DODATEK č. 3

ke smlouvě o dílo č. bss-12-00-2021 ze dne 22.7. 2021

„Rotava, Sklenský vrch – kanalizace, vodovod“

Změnový list č. 5

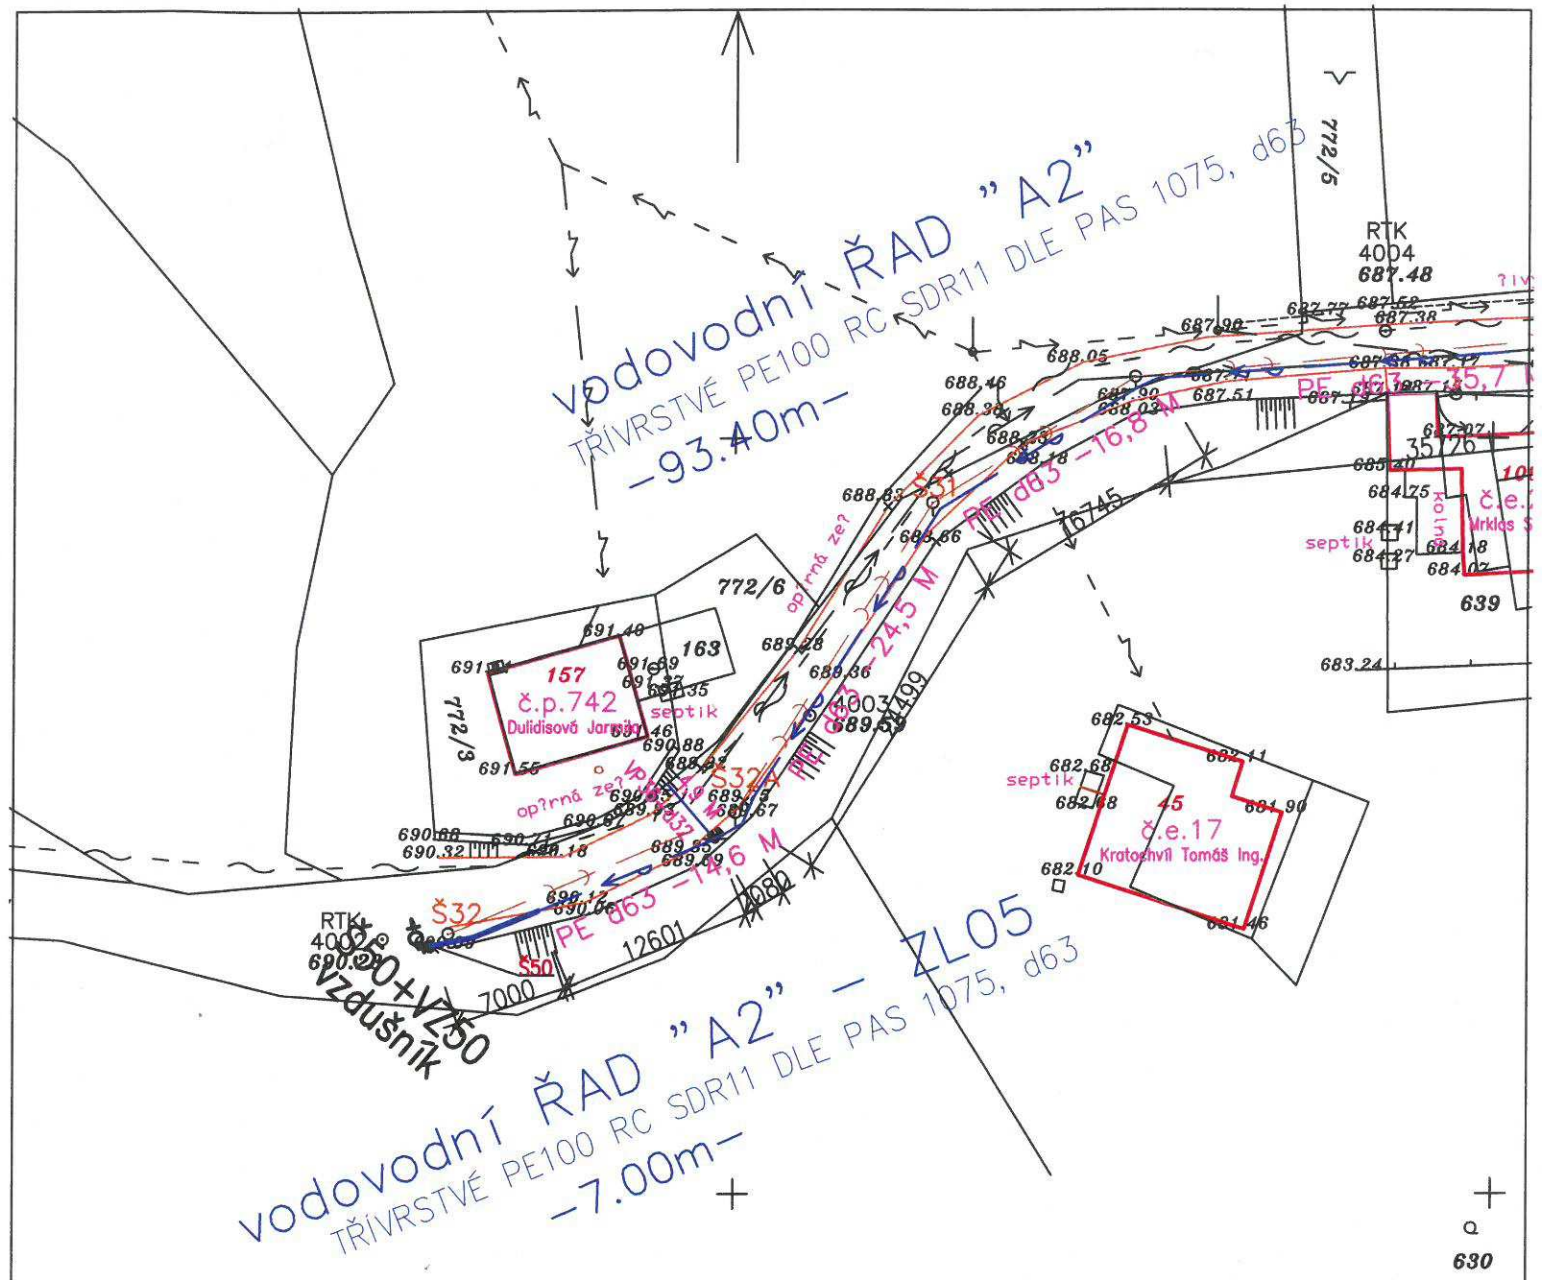
Dle požadavku investora bude kanalizační stoka A2 prodloužena o 20,6 m, jak je znázorněno ve výkresu ZL.5-K a vodovodní řad A2 o 7m, jak je znázorněno ve výkresu ZL.5-V. Touto změnou dojde k navýšení počtu revizních šachet o 1ks, kvůli kolizi v trase se stávající kabelovou trasou společnosti CETIN, tato revizní šachta bude na výkrese označena jako RŠ32A.

Uvedenou změnou došlo ke změně závazku ze smlouvy podle §222, odst. 4 zákona č. 134/2016 Sb., o zadávání veřejných zakázek. V návaznosti na nový Územní plán Rotavy v dotčené lokalitě a realizaci budoucí územní studie, kde se plánuje výstavba na pozemcích p.č. 772/1 a 821/1 v k.ú. Smolná, je účelné posunutí koncové kanalizační šachty včetně prodloužení hlavního kanalizačního a vodovodního řadu pro napojení budoucích rodinných domů. Z tohoto důvodu bude prodloužena kanalizační stoka A1 o 20,6 m a vodovodní řad A2 o 7m. Touto změnou budou vytvořeny přijatelné podmínky pro budoucí napojení lokality a následně bude umožněna šetrná likvidace odpadních vod z plánované výstavby. Z důvodu výskytu optického kabelu společnosti CETIN a.s. a kolize při realizaci kanalizace, došlo k osazení nové RŠ 32A.

Změna výkresové dokumentace je provedena ve výkresech ZL.5-K a ZL.5-V.
Následně bude změna promítnuta do dokumentace skutečného provedení.

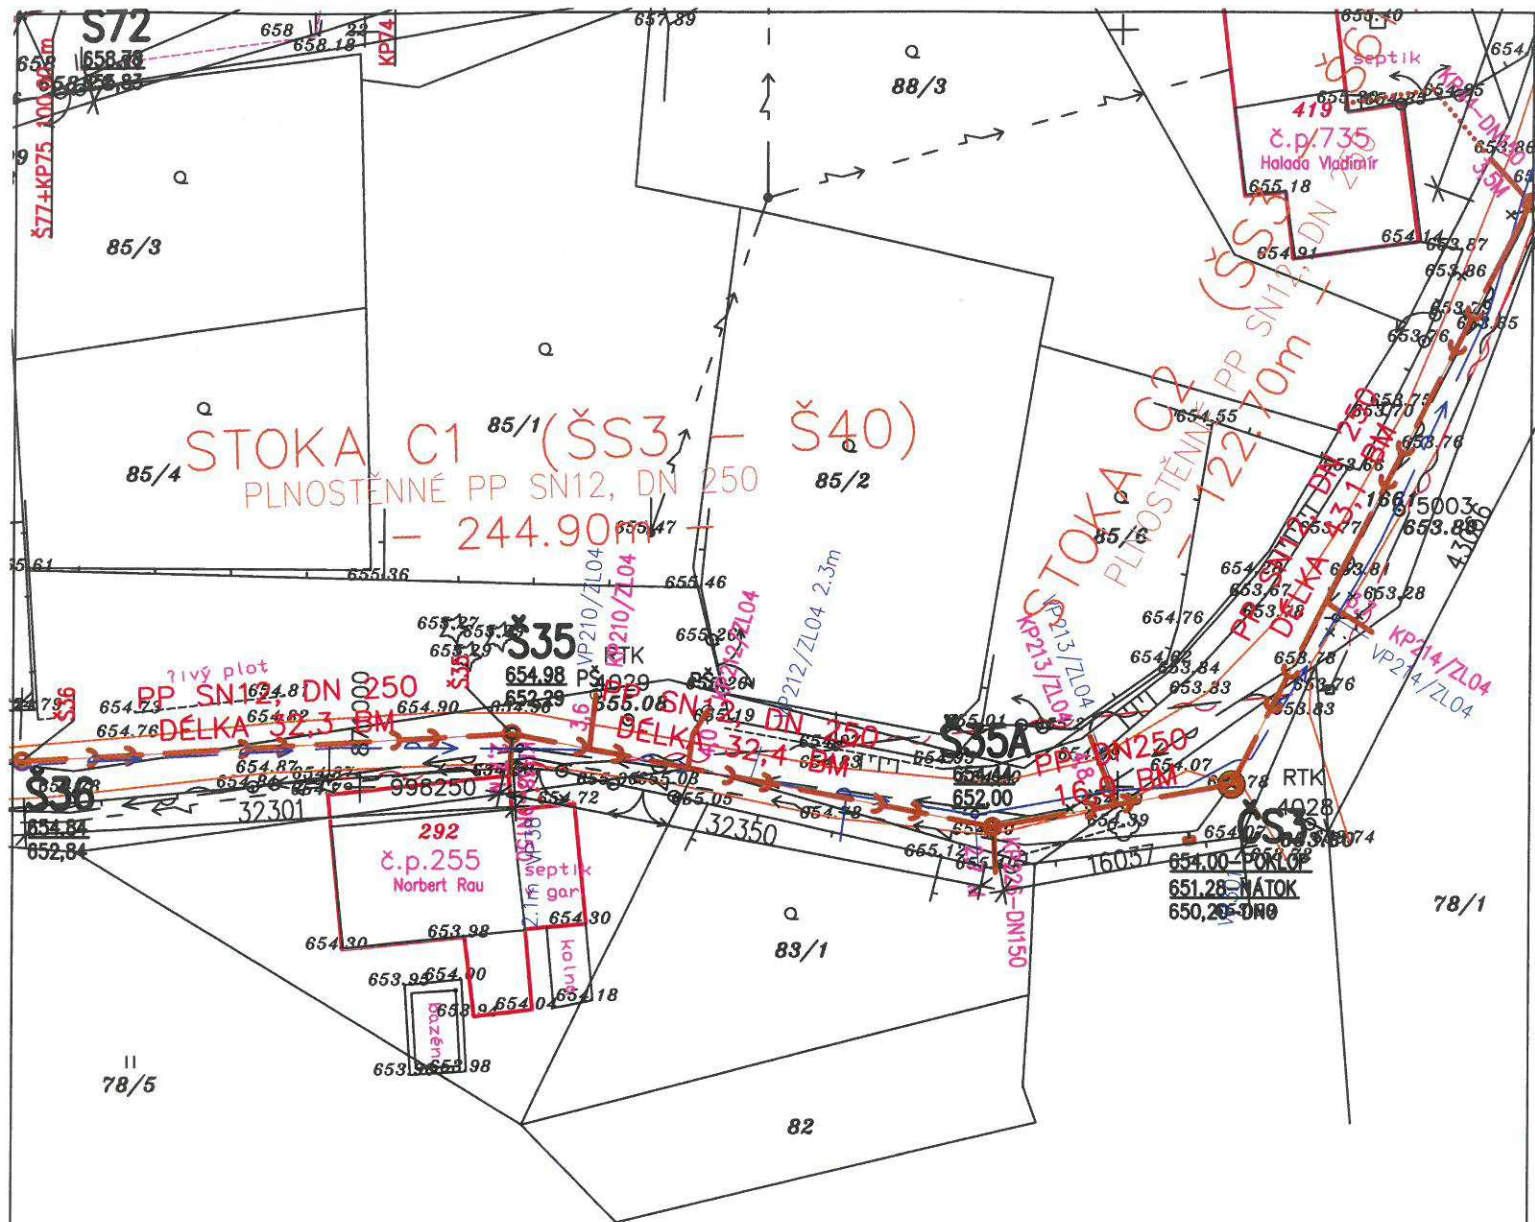
Na základě skutečného průběhu stávajícího vodovodního řadu a oplocení pozemku ppč. 83 a st.p. 292 bude v úseku mezi ČS3 a RŠ35 vložena kanalizační šachta označená RŠ35A, jak je znázorněno ve výkrese ZL6. Touto změnou dojde k navýšení počtu revizních šachet na stoce C1 o 1ks.

Uvedenou změnou došlo ke změně závazku ze smlouvy podle §222, odst. 4 zákona č. 134/2016 Sb., o zadávání veřejných zakázek. V trase stoky C1 se nacházel stávající vodovod a sousedící pozemek byl přeplocen, což komplikovalo osazení plánované šachty RŠ 35, tudíž došlo k jejímu posunu, současně byla osazena nová šachta RŠ 35A nad rámec projektu a to z důvodu plynulého napojení nové kanalizace v přilehlé prudké zatáčce.

Změna výkresové dokumentace je provedena ve výkrese ZL6.
